表 B.2 监理工程师通知单

工程名称: 鞍山市职业教育基地 5.97 兆瓦分布式光伏发电项目

号: 004

主题: 北区 5 号变压器房圈梁存在的质量问题:

北区 5#变压器房圈梁出现裂缝

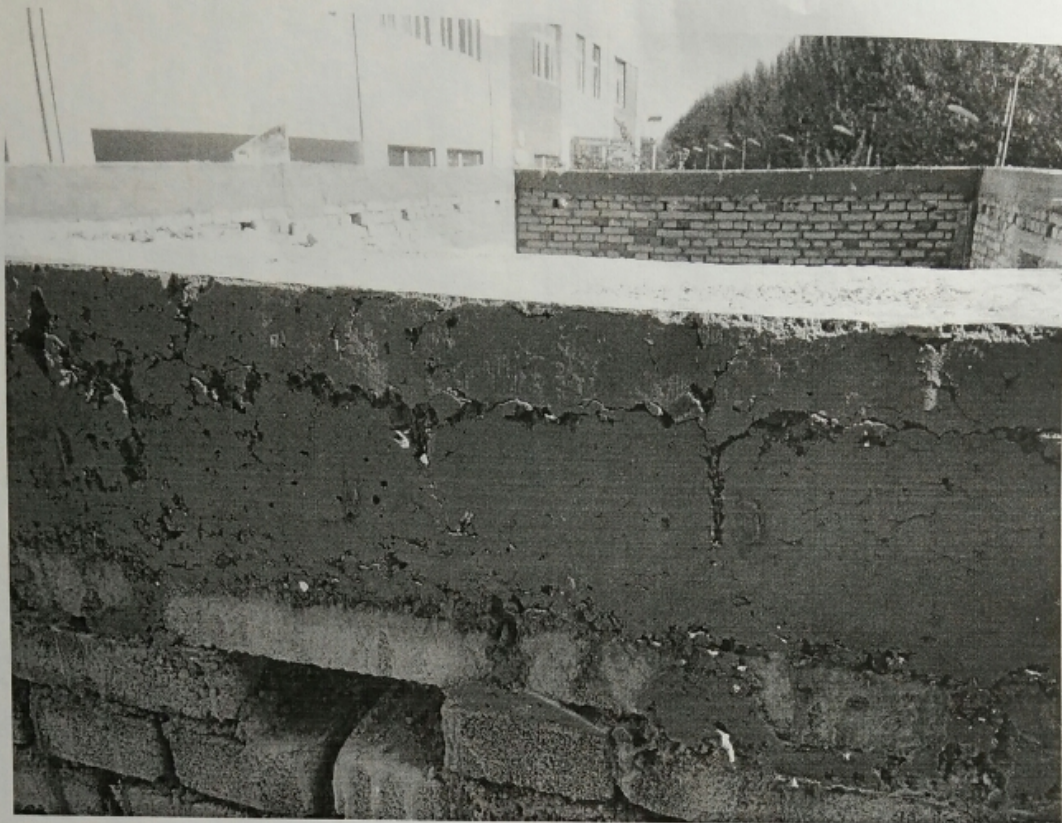
内容: 现场监理人员对场区各分项工程进行了巡视、检查, 在检查过程中发现, 北区 5# 变压器房拆模时, 发现变压器房南侧圈梁出现裂缝, 对变压器房整体的质量存在质量隐患, 针对这一情况, 监理、业主项目部研究决定, 对现场存在质量问题的圈梁打掉从新浇筑, 相关施工工序严格按照规范要求施工, 并报监理、业主项目部验收。
